**Avis délibéré de la Mission Régionale d'Autorité
environnementale des Pays de la Loire
sur la mise en compatibilité par déclaration de projet
du plan local d'urbanisme intercommunal (PLUi)
de la communauté d'agglomération Saumur Val de Loire
(49)**

n° : PDL-2021-5381

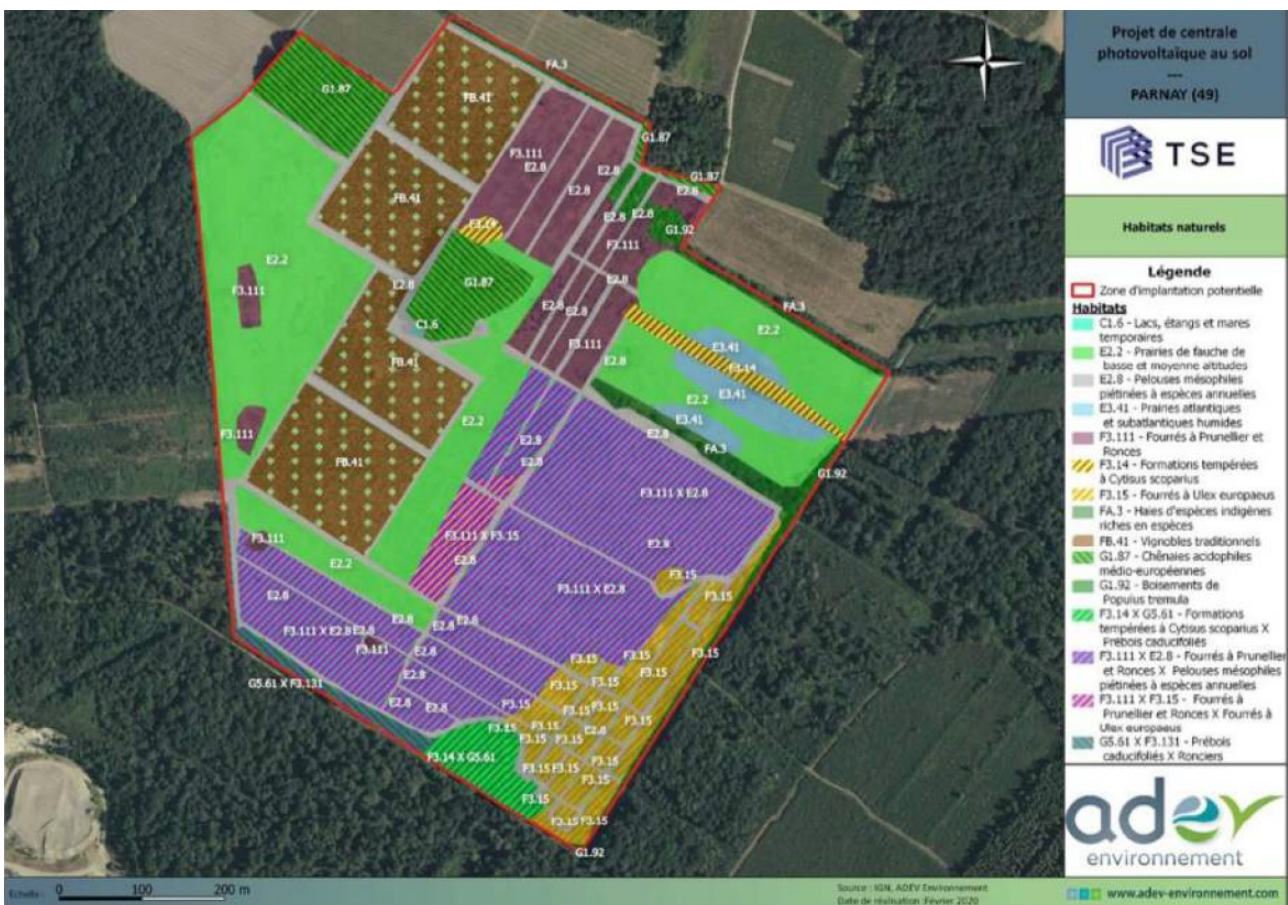
Pour autant il ne resitue pas le secteur de projet par rapport à certains éléments de contexte déjà connus lors de l'analyse de l'état initial de l'environnement pour l'élaboration du PLUi, à savoir notamment la trame verte et bleue. Ce qui aurait notamment permis de constater que le secteur de projet se situe au sein d'une zone de connexion potentielle forestière.

La MRAe recommande de présenter le projet du point de sa situation vis-à-vis des éléments constitutifs de la trame verte et bleue cartographiés au PLUi.
